廃炉発官 R 1 第 1 3 号
令和元年 5 月 2 1 日

福島第一原子力発電所 特定原子力施設に係る実施計画 変更認可申請書

- 「福島第一原子力発電所 特定原子力施設に係る実施計画」
5・6号機における浄化ユニット処理水散水に伴い，下記の通り変更を行う。

滞留水貯留設備の増設及び廃止について

図-1 5・6号機 滞留水貯留設備 工事概要図

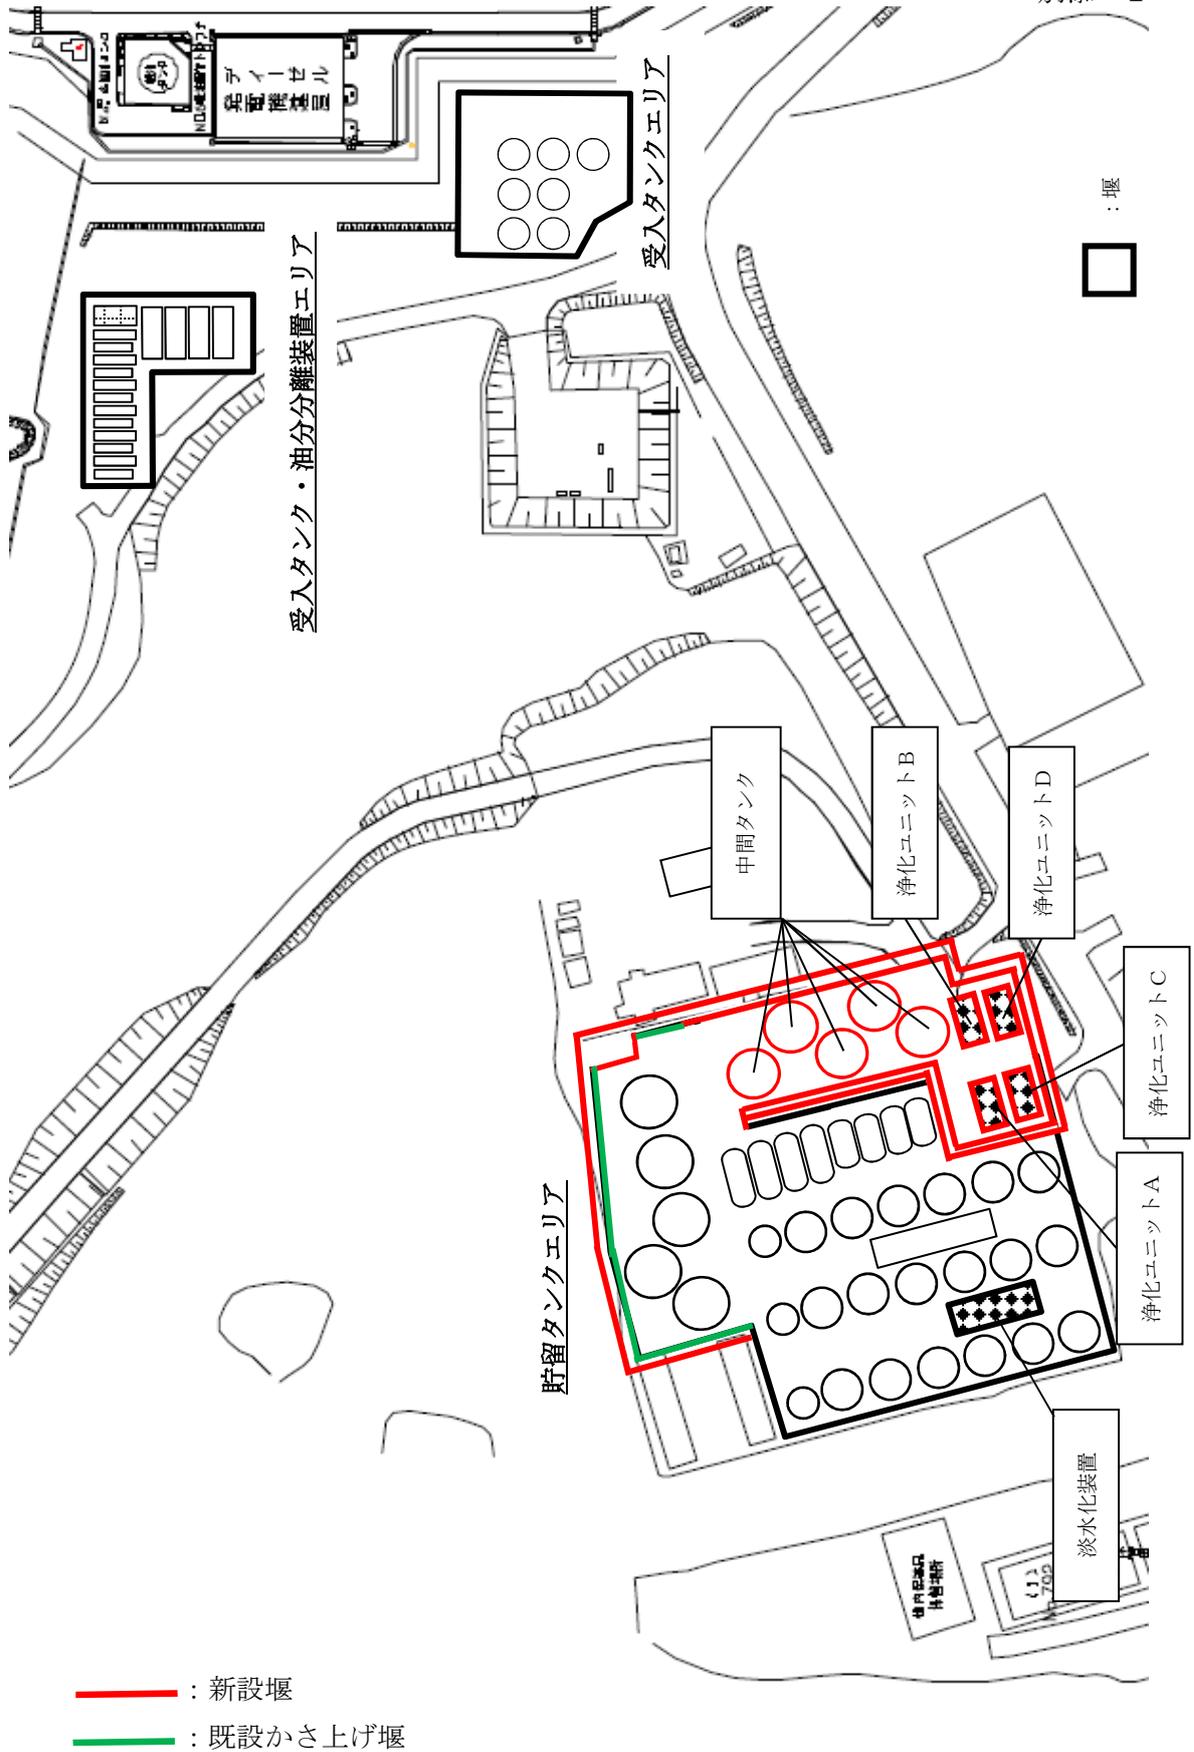
滞留水貯留設備について、中間タンク及び移送ポンプの増設、浄化ユニットの設置、堰の増設を実施する。

尚、堰設置にあたり、既設堰の一部を撤去する必要があるが、当該貯留タンクエリアには既に使用中の貯留タンクが設置されており、タンクから漏えいが発生した場合においても、常に堰外への漏えいを防ぐ必要がある。このため、既設堰の一部を撤去する前に仮堰(鉄板堰)を取付け、既設堰と仮堰(高さ 520 mm～594mm 以上*)により、常に堰内に想定最大漏えい量を貯留できるよう計画する。

図-1 5・6号機 滞留水貯留設備 系統概要図 (廃止範囲)

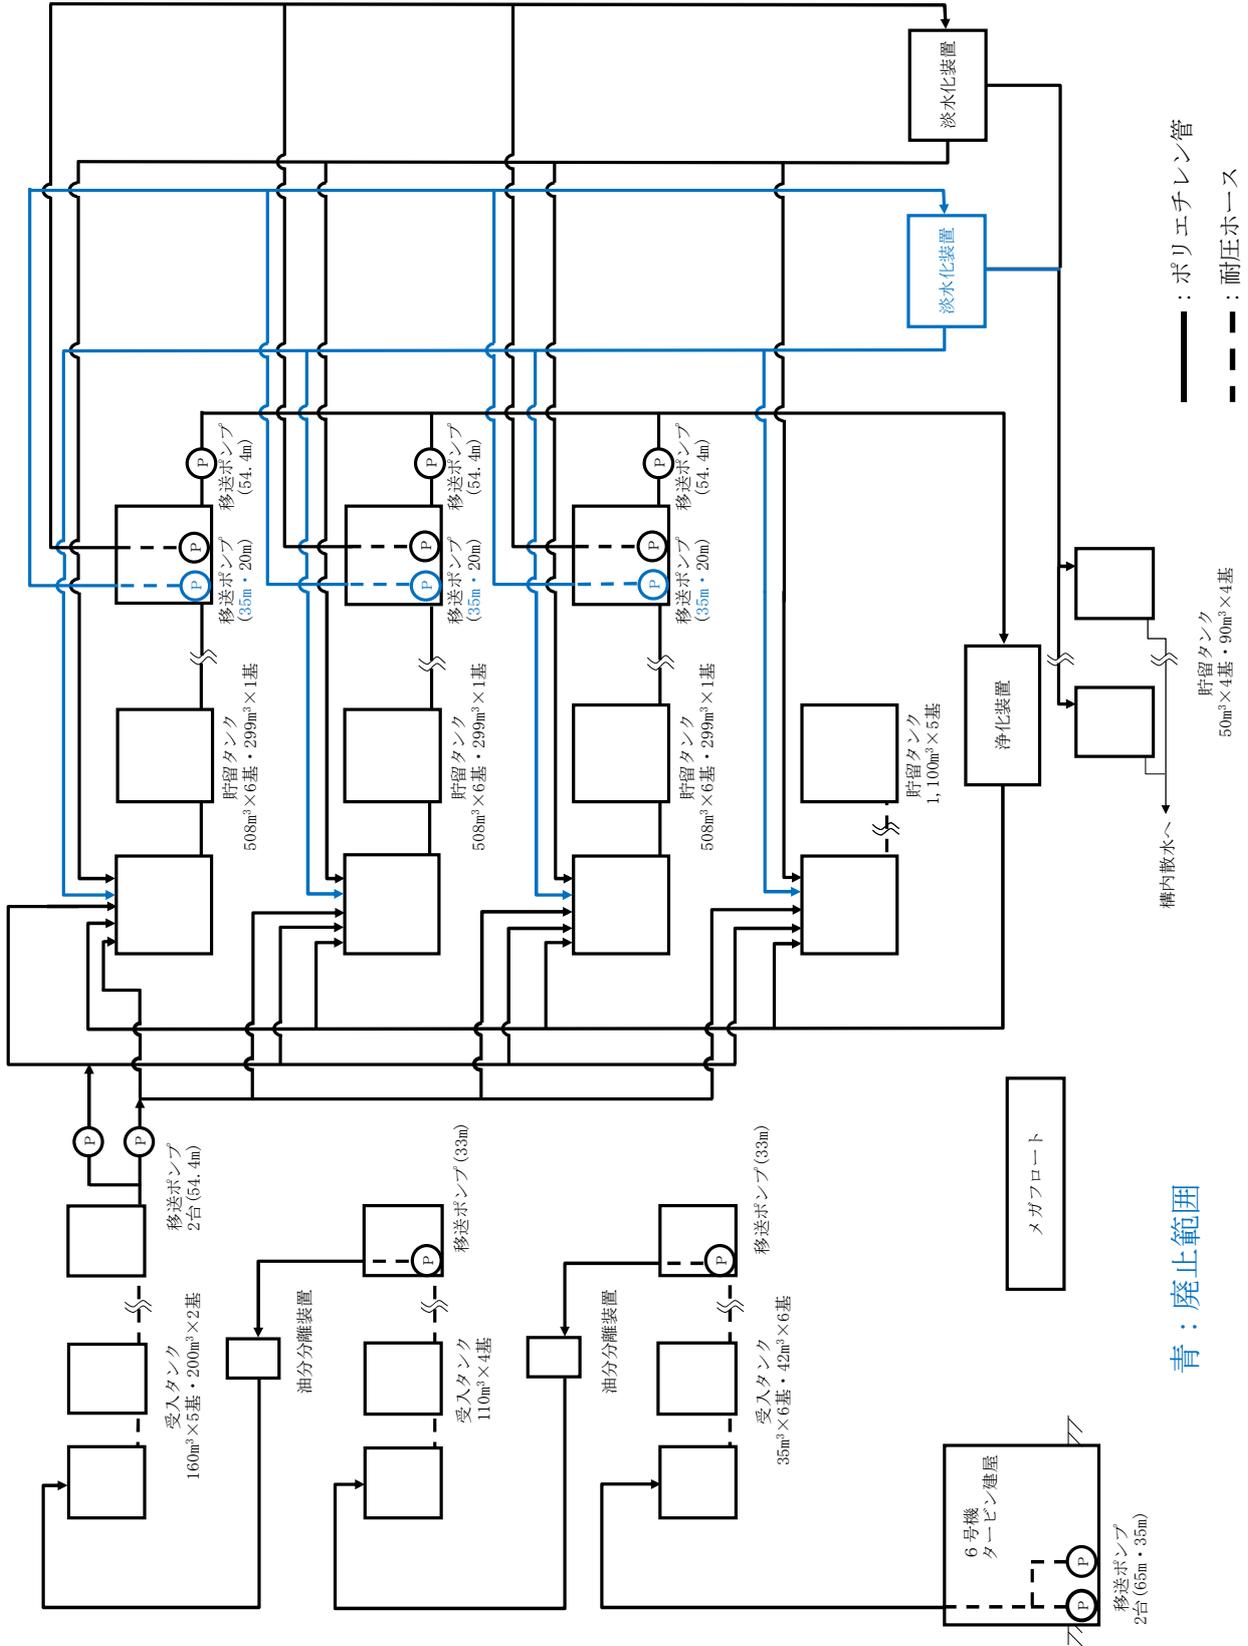
また、旧淡水化装置及びその移送設備並びに付属配管を廃止する。
